# ც ნ ო ბ ა

**მისამართი:** ქ. თბილისი, ნუცუბიძის ფერდობზე, ინტენსიფიკაციის ქუჩაზე

**ფუნქციური დანიშნულება:** გაზგასამართი სადგური

**ობიექტის ადგილზე შემოწმებით (19.08.13) დადგინდა:**

| მისამართი: ქ. თბილისი, ნუცუბიძის ფერდობი,ინტენსიფიკაციის ქ. | მასშტაბი: 1:400 |

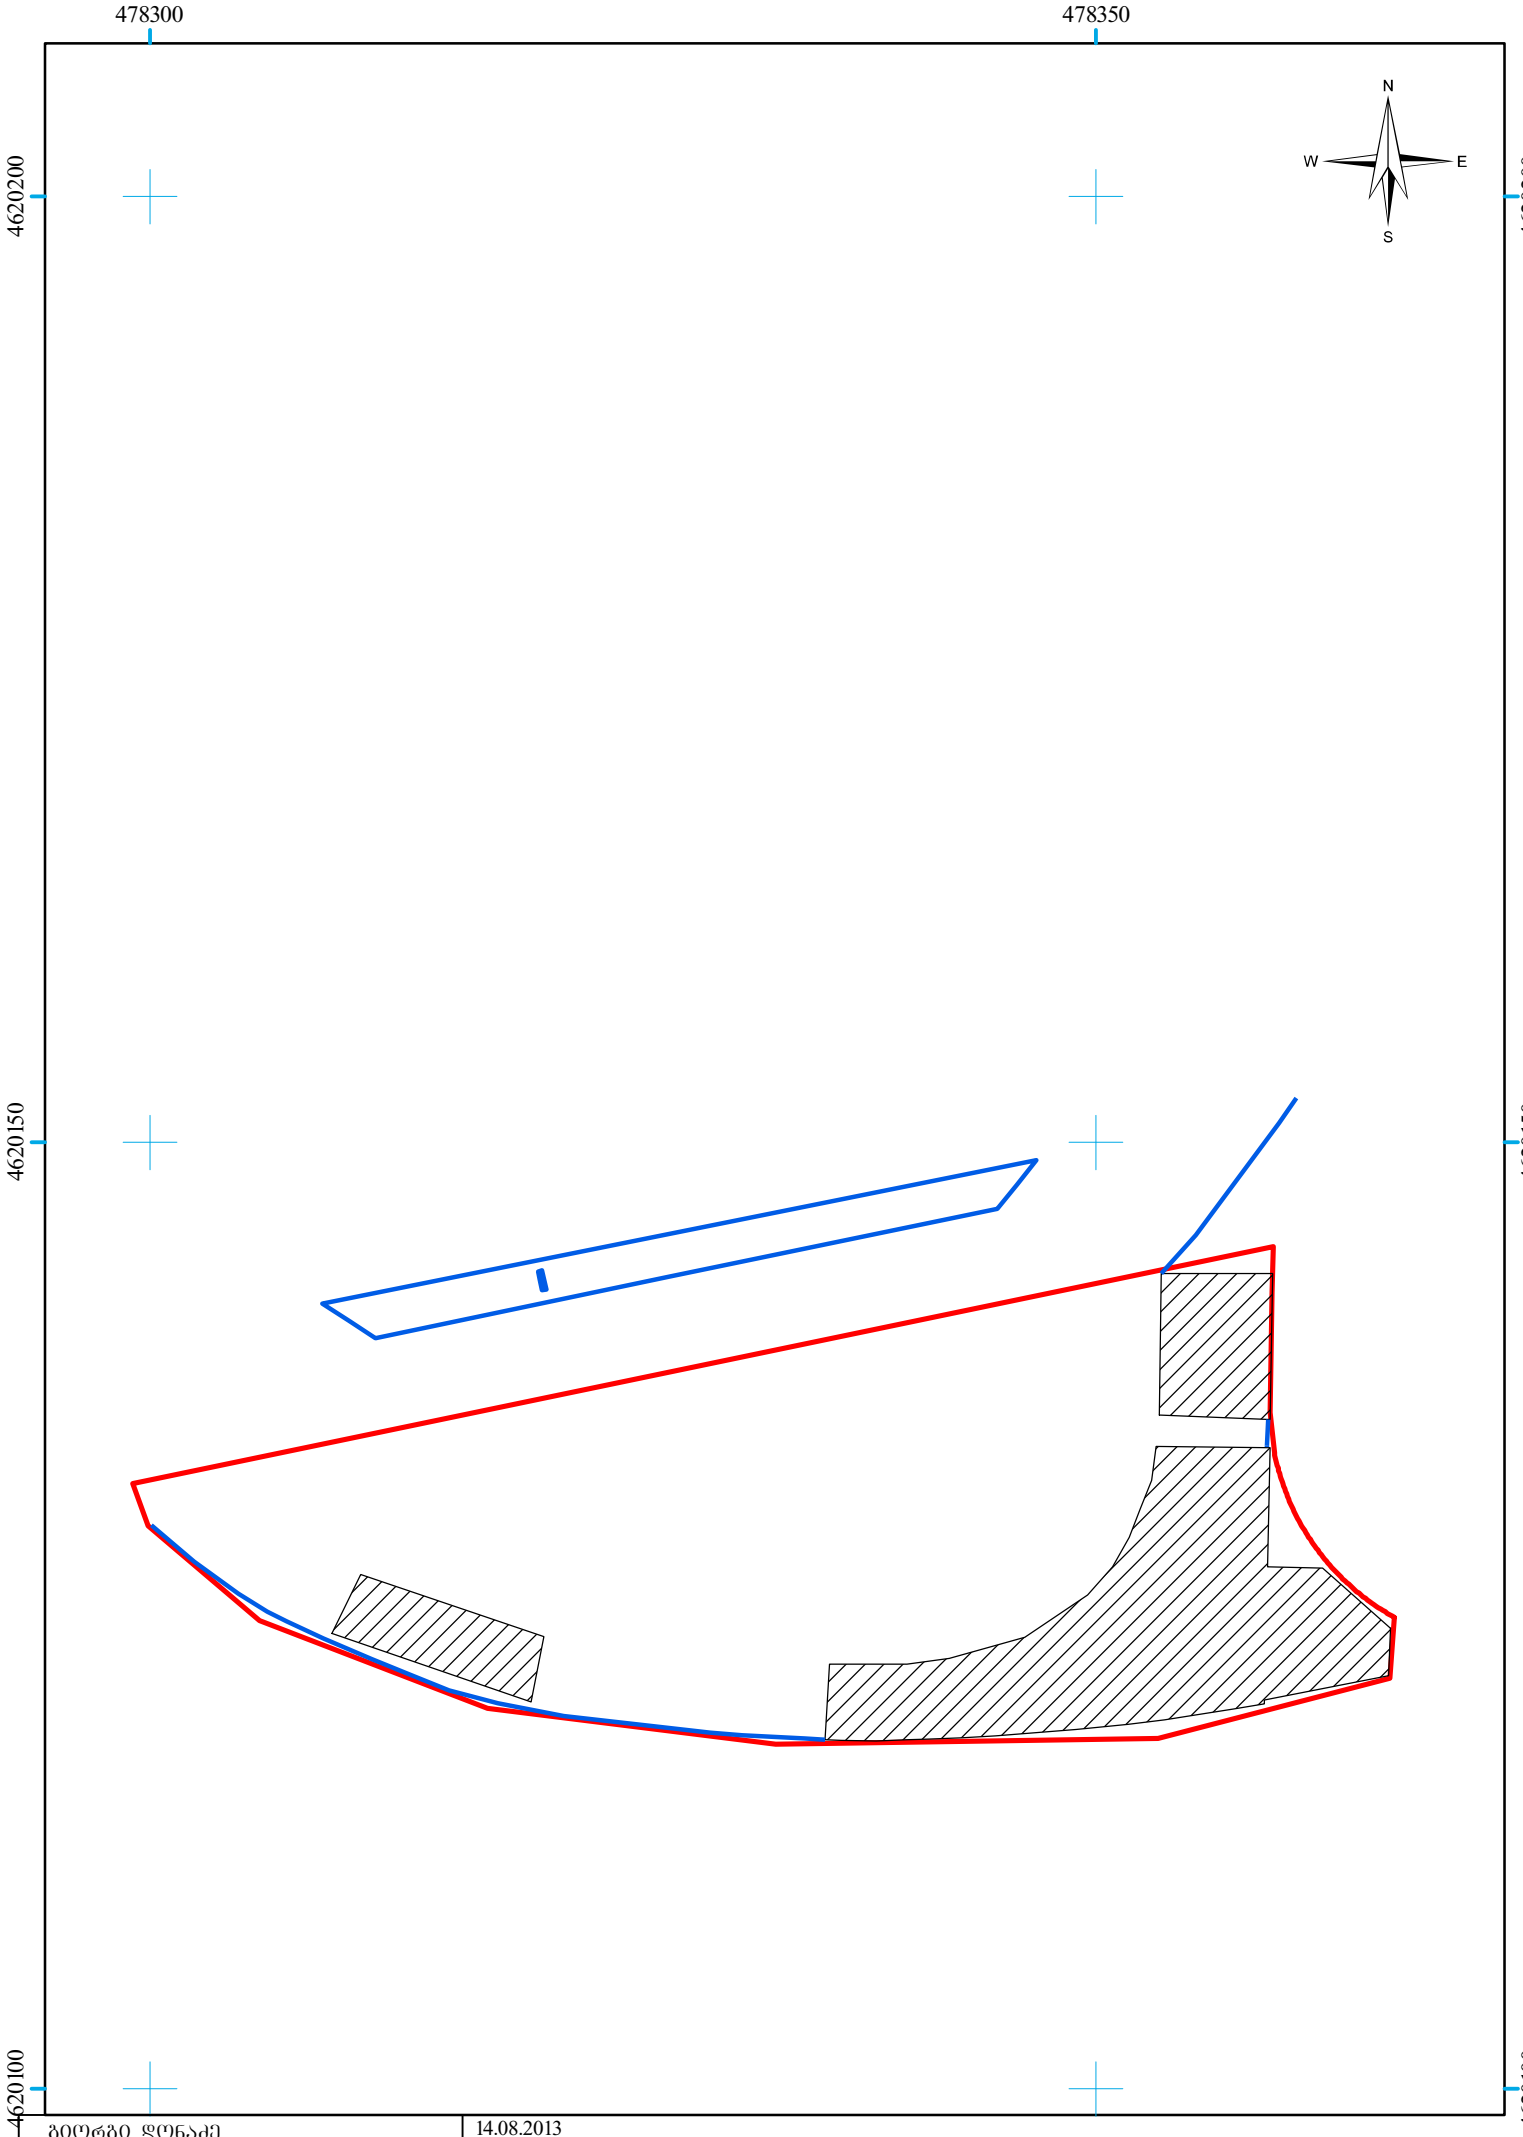
-7.00 ნიშნულზე, „11-12“ მონაკვეთში დამატებით მოწყობილია ტექნიკური ორმო. გენ-გეგმაზე ნაჩვენები №4 დამხმარე ნაგებობა არ არის მოწყობილი მის ნაცვლად მოწყობილია ელექტრო დანადგარი, რომელიც შემოსაზღვრულია ლითონის ღობით. საკომპრესოროს გვერდით დამატებით მოწყობილია გაზის

აღრიცხვის დანადგარი. გაზგასამართი სადგურის მთელ სიგრძეზე დამატებით მოწყობილია წყალკშემკრები არხი. გენ-გეგმაზე ნაჩვენები №5 სახანძრო აუზი არ არის მოწყობილი. №1 საოპერატორო ოფისში „9-11“ მონაკვეთში დაწეულია ფილის დონე 0.2 მ-ით, ხოლო „B-B“ ღერძთან სანიტარულ კვანძში შექმნილია დამატებით დონე და კიბის საფეხური. ±0.00 ნიშნულზე, „9-11“ მონაკვეთში კოლონების ურთიერთმდებარეობა არ შეესაბამება საპროექტოს.

**გამწვანების ზოლი და სარეკლამო ტაბლო მოწყობილია საკადასტრო საზღვრებს გარეთ. ავტოსამრეცხაოსთან ბეტონის დაბალი კედელი გაცდენილია საკადასტრო საზღვრებს.**
